KCS videofelvételének elemzése

Megnevezés: BKISZ IV/3 projekt, 5 éves garancia

Vizsgálatok: XXII. Csöngő utca

ÚTÉPÍTÉS UTÁNI

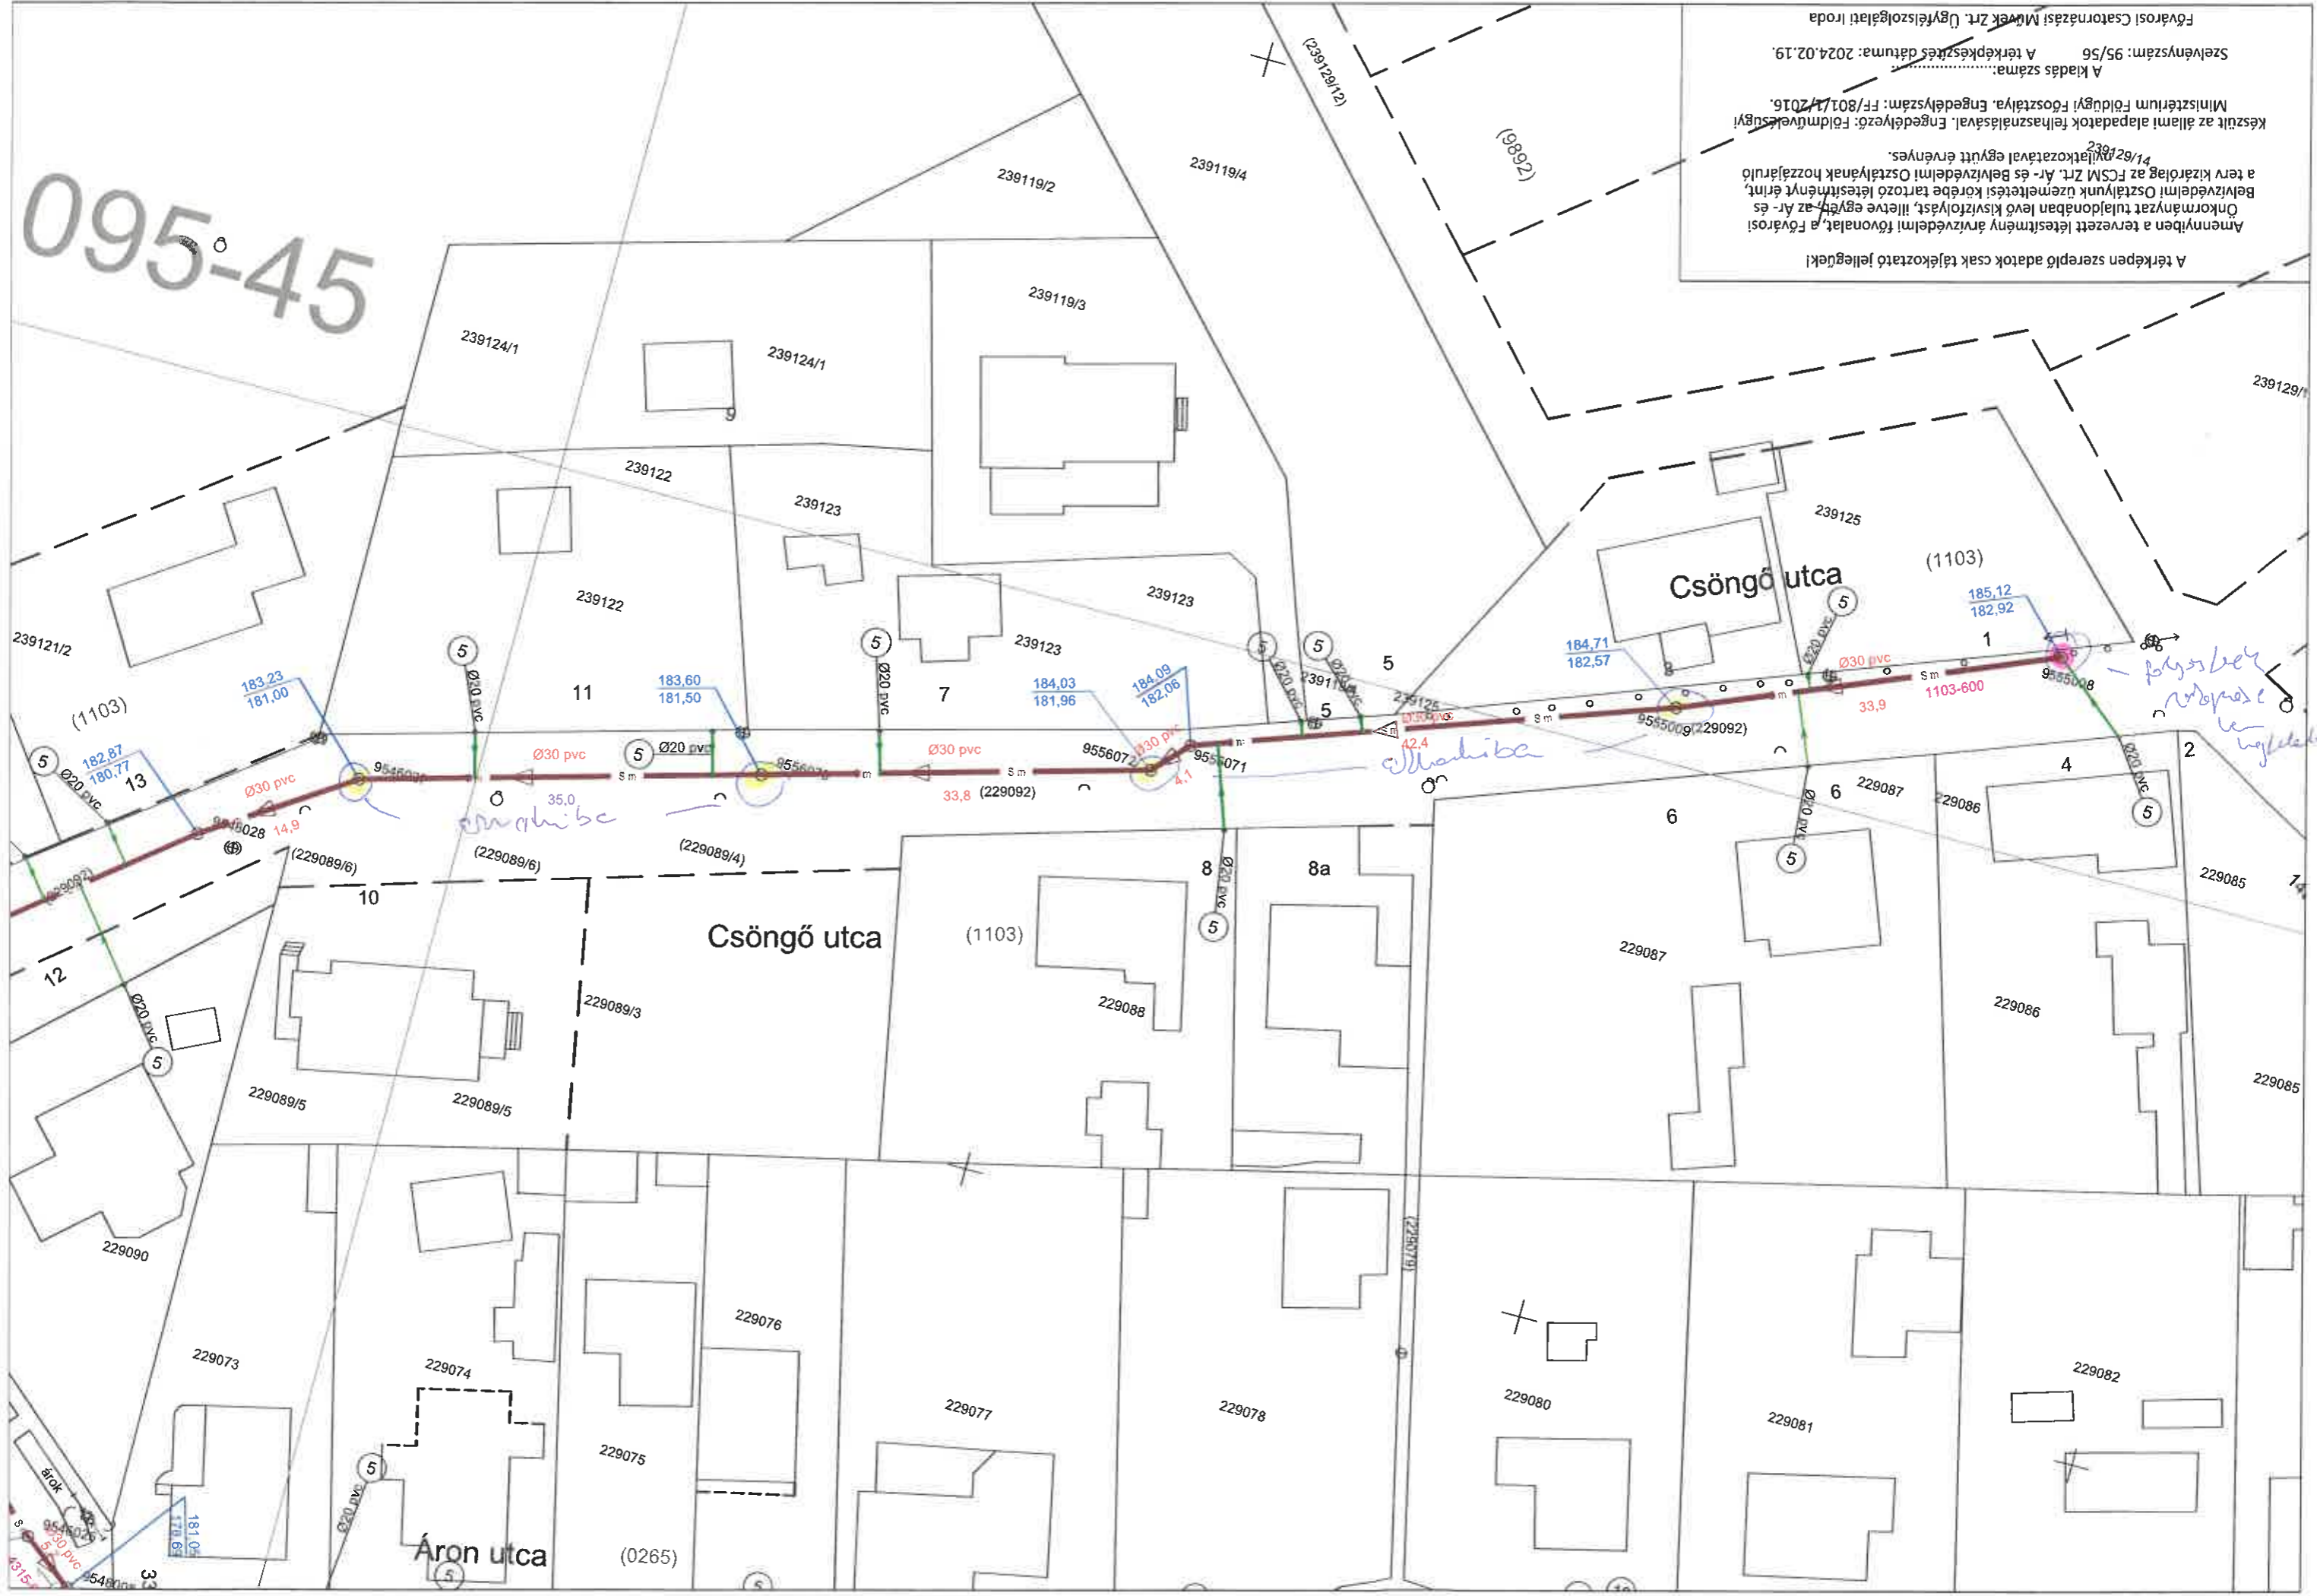
Keret mozog:

- 11. sz. előt, a
181,00 f.f. árna 9546027

- 7. sz. előt, a 181,50 f.f. árna 9556075

- 8. sz. előt, a 181,96 f.f. árna 9556072

- 6. sz. előt, a 182,57 f.f. árna 9555009

1. sz. előt, a 182,92 f.f.

vegarma: Folyásfenék
hidakpréz nem megfelelő

* TA felépítését kiértékelés nem megfelelő! Lapos!
